**Avis de la Mission régionale d'autorité environnementale de
Nouvelle-Aquitaine sur le projet de mise en compatibilité par
déclaration de projet n°1 du plan local d'urbanisme (PLU) de la
commune de Bias (40) pour permettre l'implantation d'un parc
photovoltaïque**

n°MRAe 2024ANA93

dossier PP-2024-16386

Porteur du Plan : commune de Bias

Le règlement graphique avant et après la mise en compatibilité (Source : Dossier de présentation, pages 15 et 16)

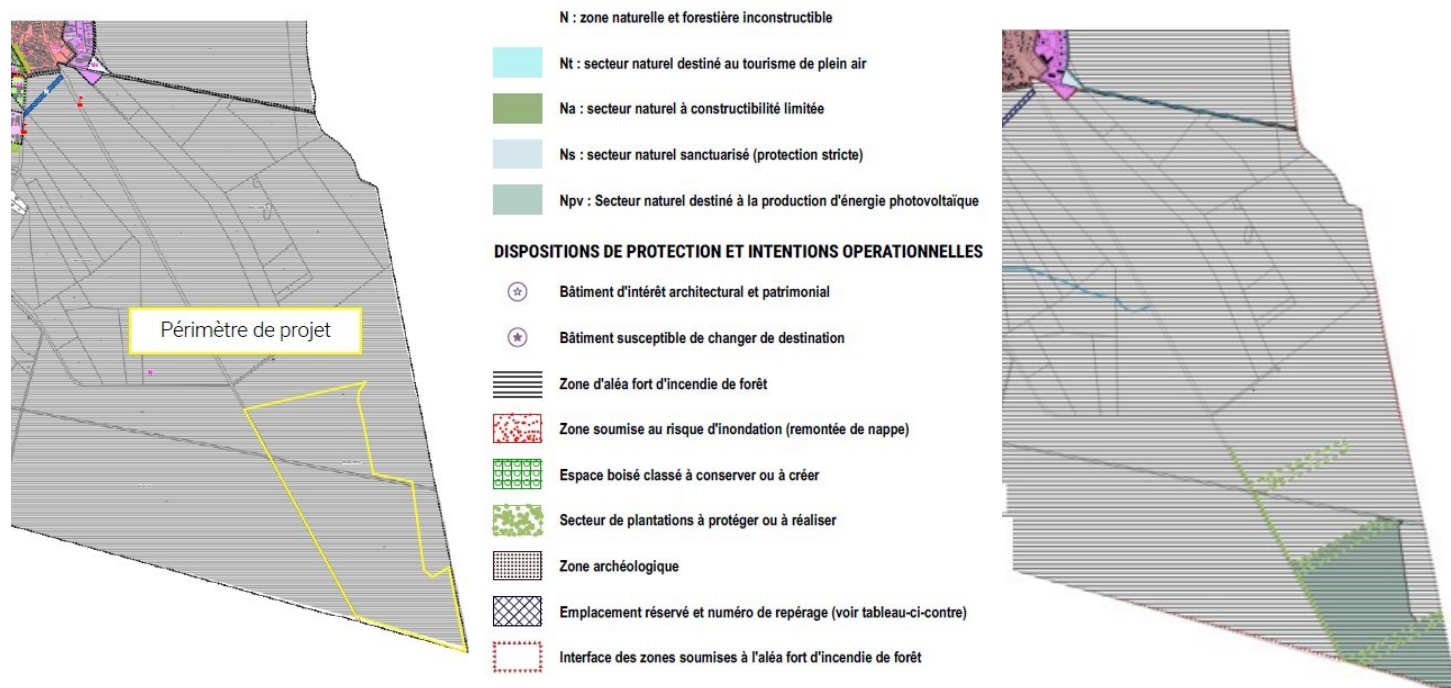
L'implantation des installations⁵ photovoltaïques est envisagée sur une zone classée naturelle et forestière N dans le PLU en vigueur dont le règlement ne permet pas l'implantation du projet. En outre, le projet d'aménagement et de développement durable (PADD) du PLU en vigueur ne contient pas d'orientation stratégique sur la transition énergétique.

- ajouter un cinquième axe au PADD intitulé « S'engager dans une transition énergétique et écologique » ;
- créer un secteur naturel dédié au développement photovoltaïque Npv dans le règlement écrit ;
- délimiter dans le règlement graphique un secteur Npv sur 41,2 hectares (une partie de la parcelle section C n°137) et identifier des secteurs de plantation à protéger ou à réaliser en zone naturelle sur 10,5 hectares (parcelles C n° 135 partiel sur 3,4 hectares et C n° 137 sur 7,1 hectares).

Dans le secteur Npv, les clôtures devront être perméables à la petite faune afin de limiter les ruptures de continuités écologiques.
